**Verslag huishoudelijke elektrische installatie op laagspanning en zeer lage spanning****Algemeen:**

Referentie: 003-20260917-03	Datum controle: 17/09/2026
Keurder: 003

Eigenaar:	Onbekend	EAN-code:	Onbekend
Adres installatie:	Kerpelstraat 9, 9472 - Iddergem	Nummer teller(s):	1LGZ0581499012
		Distributienetbeheerder installatie:	Fluvius
Datum uitvoering installatie: ☒ Vóór 01/10/1981 ☐ Tussen 01/10/1981 en 01/06/2020 ☐ Vanaf 01/06/2020			
Type: ☒ Wooneenheid ☐ Niet-huishoudelijk ☐ PV ☐ Batterij ☐ Laadpaal

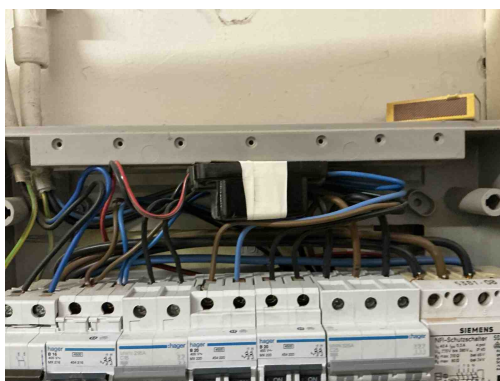
T21 - Het elektrisch materieel is niet geplaatst volgens de voorschriften van de fabrikant/ regels van goed vakmanschap . (Boek 1: 1.4.1.3)

Opmerking: Ophangvijzen bord niet afgedekt

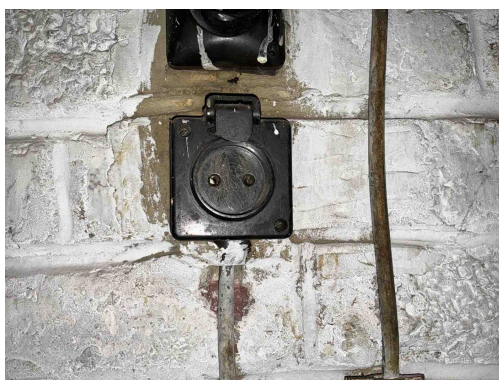
D25 - De verbindinginstallaties en/of de beveiligingstoestellen (veiligheden, vermogensschakelaars, differentieelstroombeveiligingsinrichtingen...) moeten op steunpanelen gegroepeerd en gemonteerd zijn in één of meer schakel- en verdeelborden. (Boek 1: 5.3.5.1)

T09 - Bepaalde contactdozen en/of schakelaars zijn beschadigd (Boek 1: 1.4.1.3).

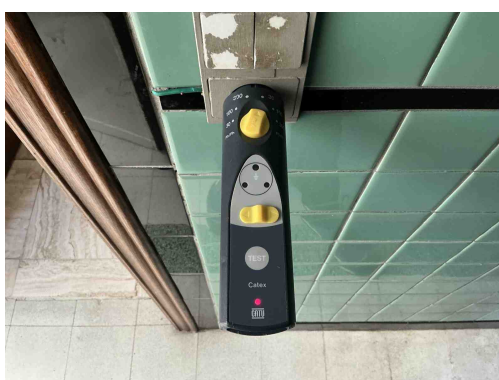
T09 - Bepaalde contactdozen en/of schakelaars zijn beschadigd (Boek 1: 1.4.1.3).

T11 - De contactdozen waarvan de toegekende stroomsterkte maximaal 16A en de toegekende spanning maximaal 250V bedraagt en niet bedoeld zijn voor de voeding van een of meerdere verbruikstoestellen voor een specifiek doel en niet geplaatst zijn in of op schakel- en verdeelborden, beschikken niet of IPXX-D (incl. gemeenschappelijke delen residentieel geheel) (Boek 1: 4.2.2.3/5.3.5.2).

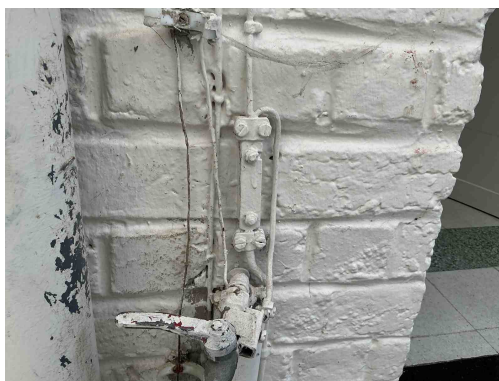
T12 - De contactdozen bezitten geen aangesloten aardingscontact (Boek 1: 4.2.2.3/5.3.5.2).

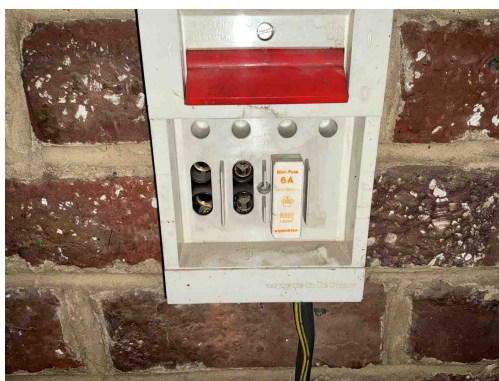
- A01** - Een aardverbinding overeenkomstig de voorschriften ontbreekt (Boek 1: 5.4.2.1).
Opmerking: Onderbreker niet open te zetten

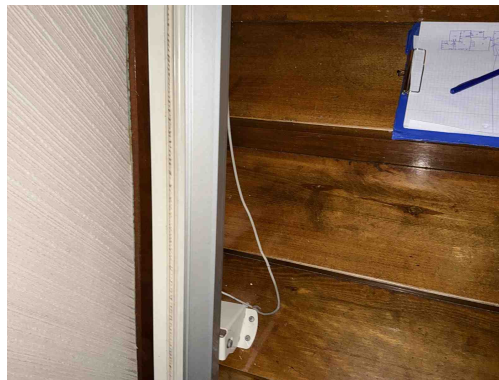
- B30** - De houder van de beveiliging in een huishoudelijke ruimte is niet voorzien van aangepaste kalibreerelementen (Boek1: 5.3.5.5).
- B29** - Het elektrisch verdeelbord in een huishoudelijke ruimte is niet voorzien van een deur (Boek1: 5.3.5.1).

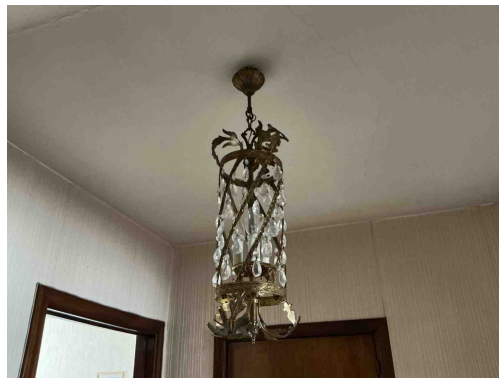
C13 - Onvoldoende bevestiging van de leiding(en) (Boek 1: 5.2.9.5).

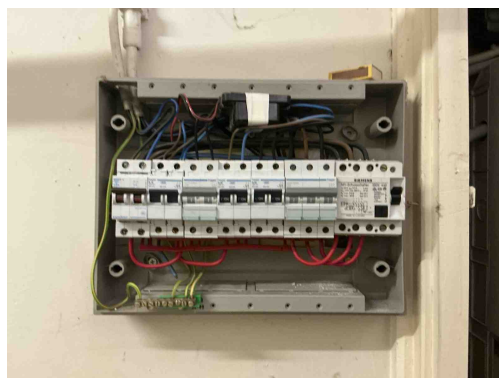
Klasse 0 toestel verboden
